AVIS DE MODIFICATION 006

Titre : RELOCALISATION DE LA FERME CHAPAIS

ADD-ING02

ADDENDA A-01 ADDENDUM A-01

**ASPHALT PROPOSED STRUCTURES
ASPHALTE STRUCTURES PROPOSÉES**

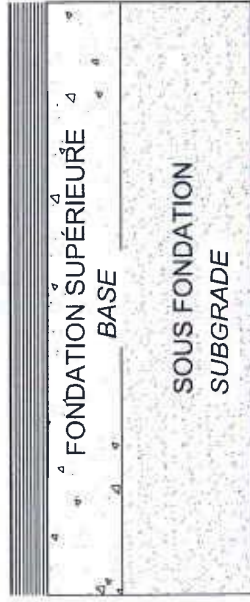
.2 Dessin - C06/09 - Détails

- .1 Ajout d'une structure de chaussée pour la route 138 (l'entrepreneur doit lui-même valider la nécessité de correctif à la route 138 en fonction de ses excavations). Prévoir utiliser les normes du MTQ pour les transitions d'infrastructure et de pavage. Voir croquis ci-joint.
- .2 Le gazon est du gazon cultivé, tel que décrit au plan d'architecture. Toujours se référer au plan d'architecture pour l'engazonnement tel que mentionné au plan de génie civil.
- .3 Prévoir une structure de chaussée avec gravier ou pavage au pourtour des regards et puisard.

C11

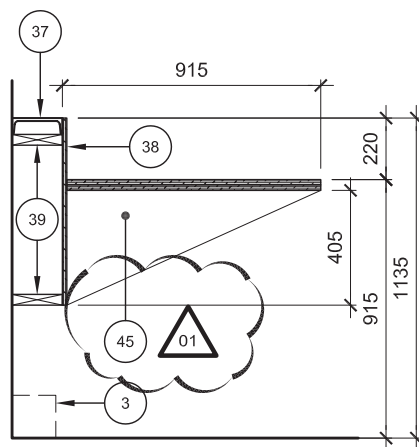
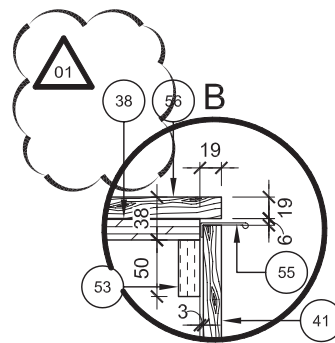
2.2.2 La coupe C11 est modifiée comme suit : remplacer la note 2x 45 par 45. Voir extrait de plan #01 joint.

2.2.3 La coupe C14 est modifiée comme suit : remplacer la note 2x 45 par 45. Voir extrait de plan #01 joint.

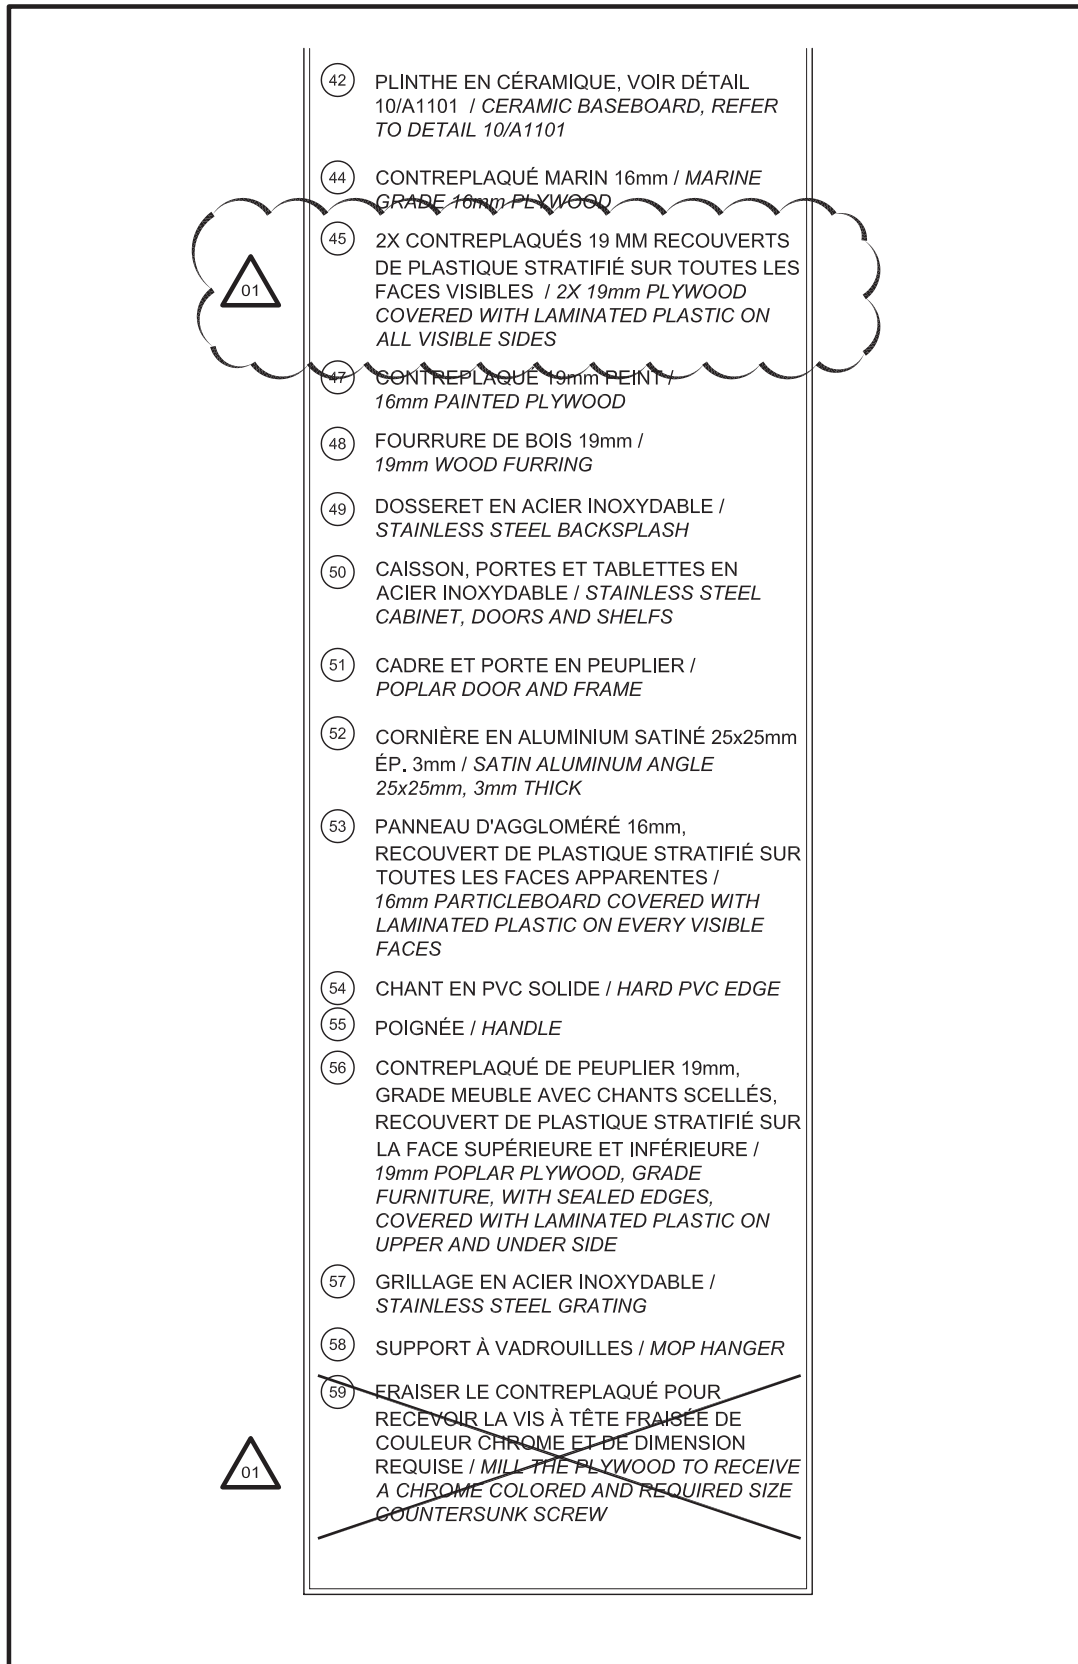
2.2.1 La coupe B est modifiée comme suit : remplacer la note 45 par 38. Voir extrait de plan #01 joint.

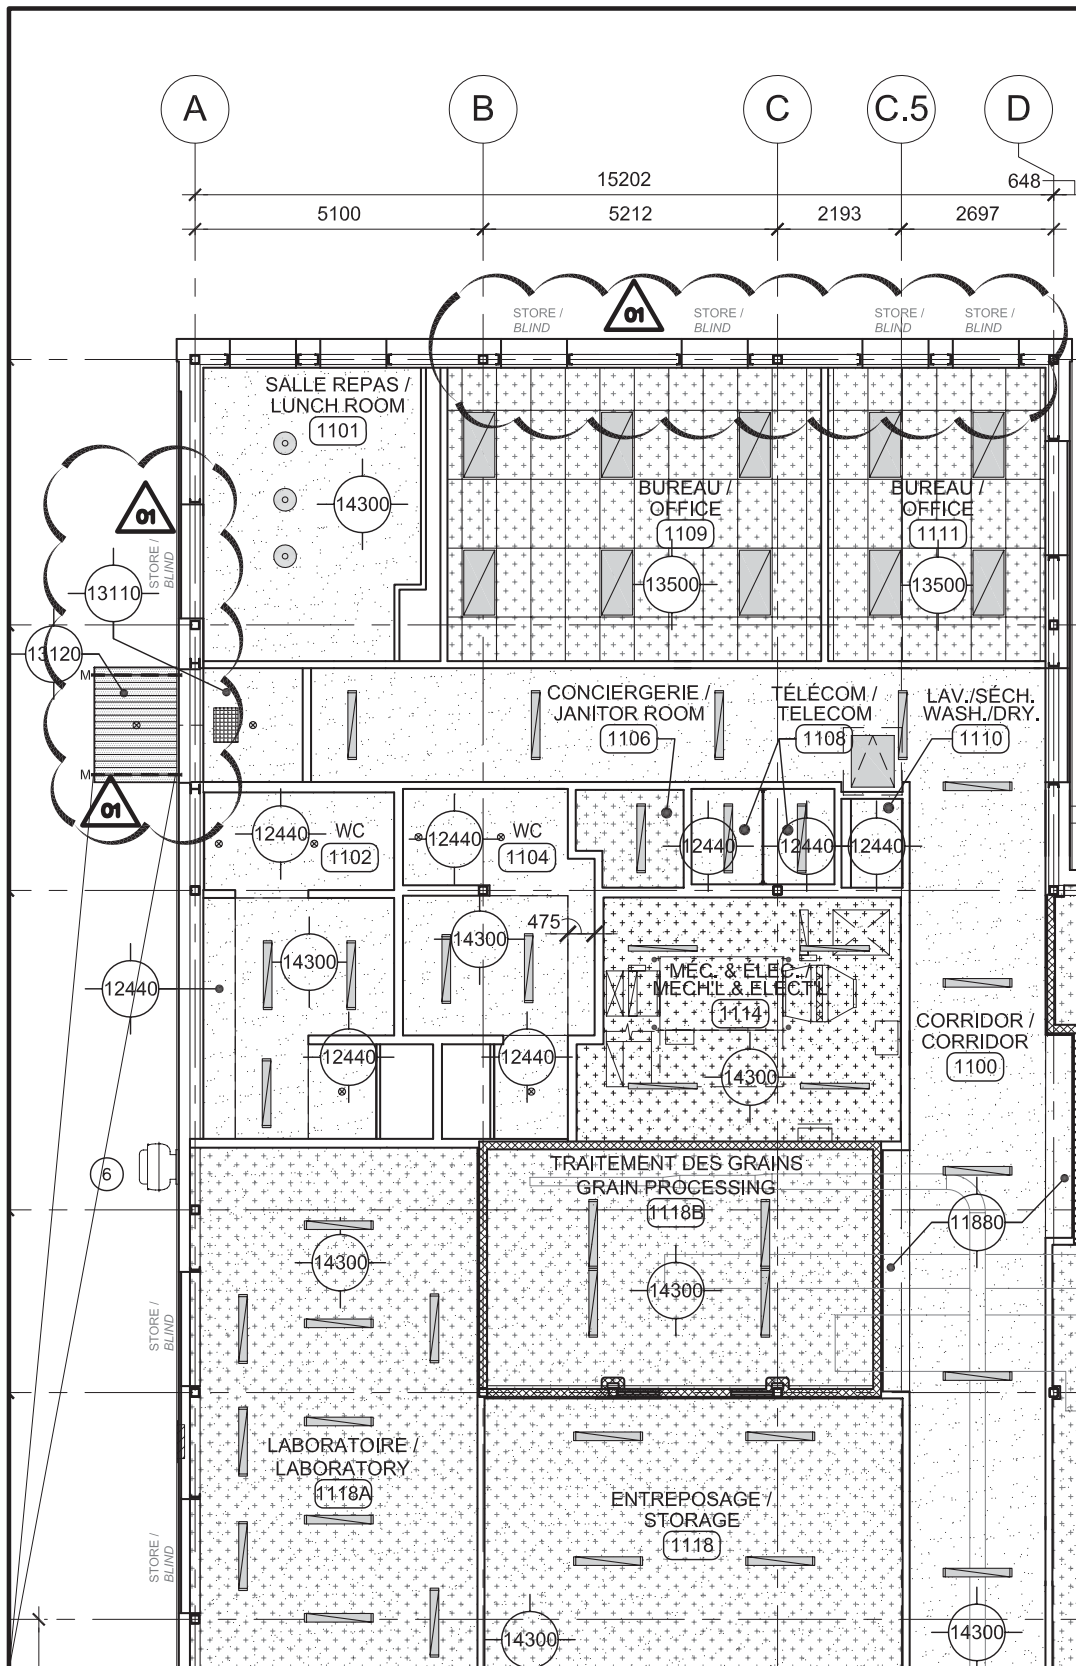
2.1.2 La note 45 des *Notes spécifiques de mobilier intégré* est modifiée comme suit : **2x contreplaqués 19 mm recouverts de plastique stratifié sur toutes les faces visibles**. Voir extrait de plan #02 joint.

2.1.3 La note 59 des *Notes spécifiques de mobilier intégré* est éliminée. Voir extrait de plan #02 joint.

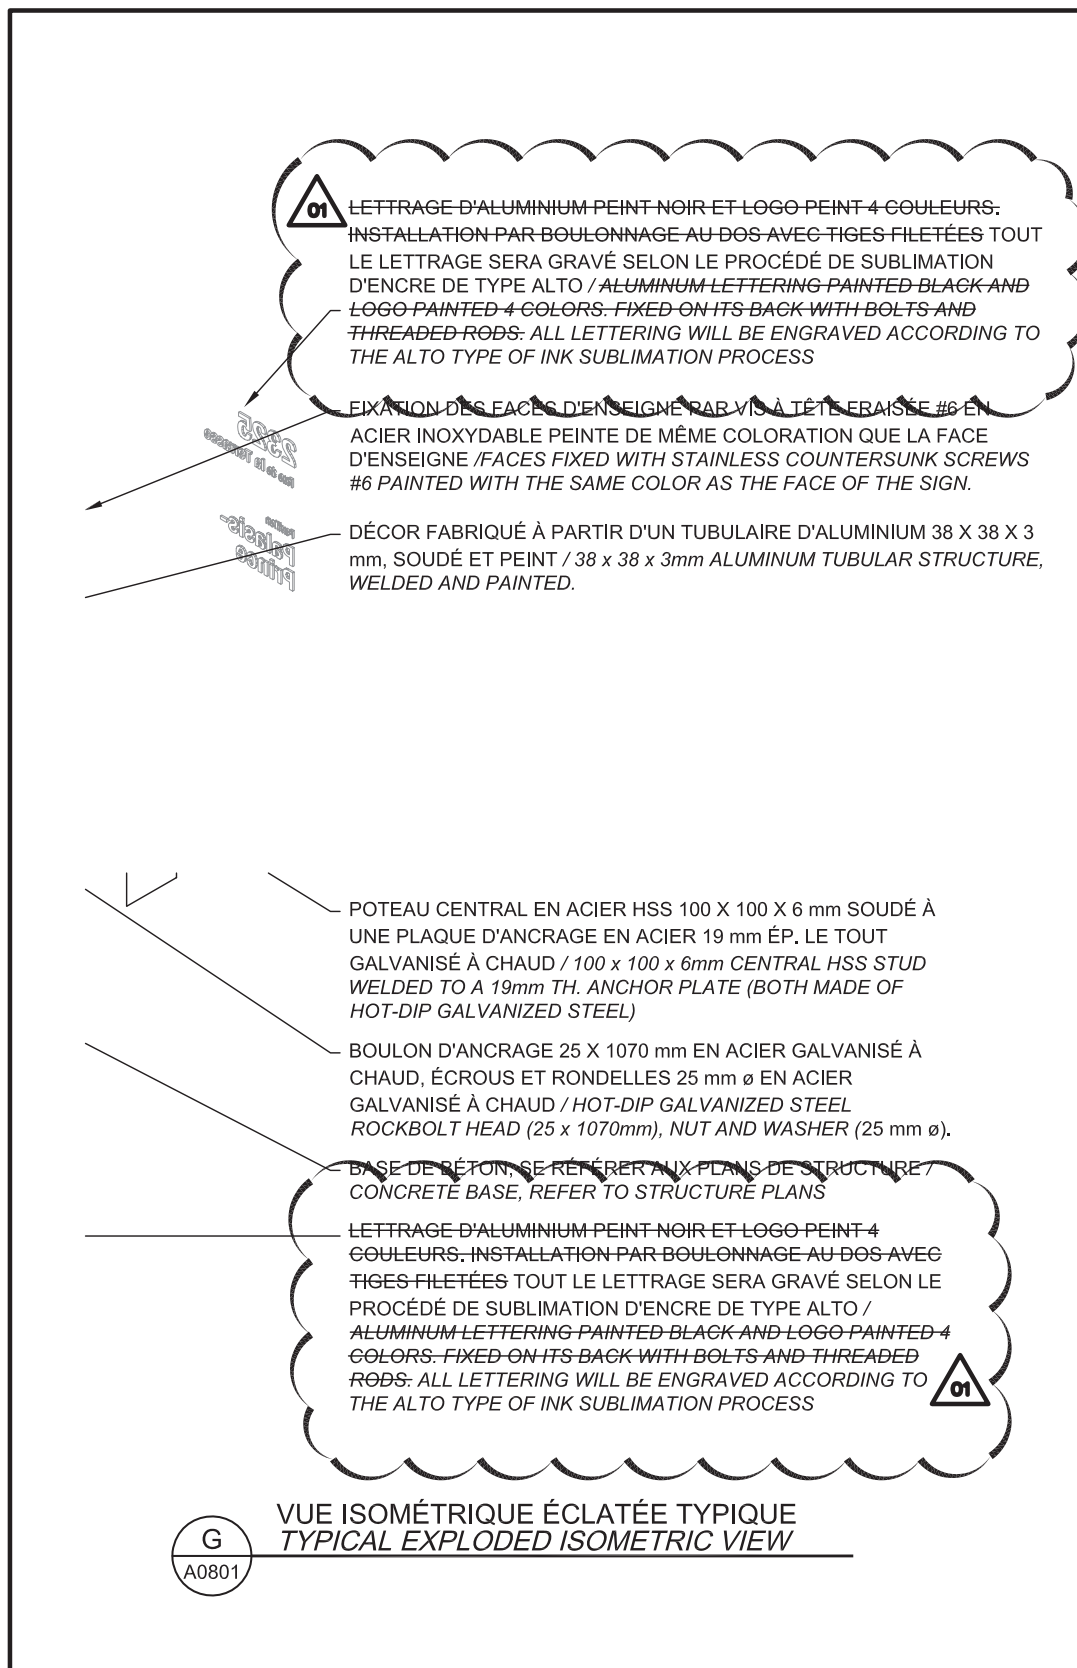
- 2.6.1 Aux dessins B et C, une nouvelle zone d'affichage est créée afin d'inclure le centre RISC. Un design à venir comportant l'information suivante sera fourni pour la pancarte :
« Multisite d'entraînement et de simulation pratique en sécurité civile
Centre RISC – Centre de recherche et d'innovation en sécurité civile
Campus Notre-Dame-de-Foy »
Voir extrait de plan #05 joint.
- 2.6.2 Au dessin G, *Vue isométrique éclatée typique*, la description du lettrage devrait plutôt se lire comme suit : **Tout le lettrage sera gravé selon le procédé de sublimation d'encre de type alto.** Voir extrait de plan #06 joint.
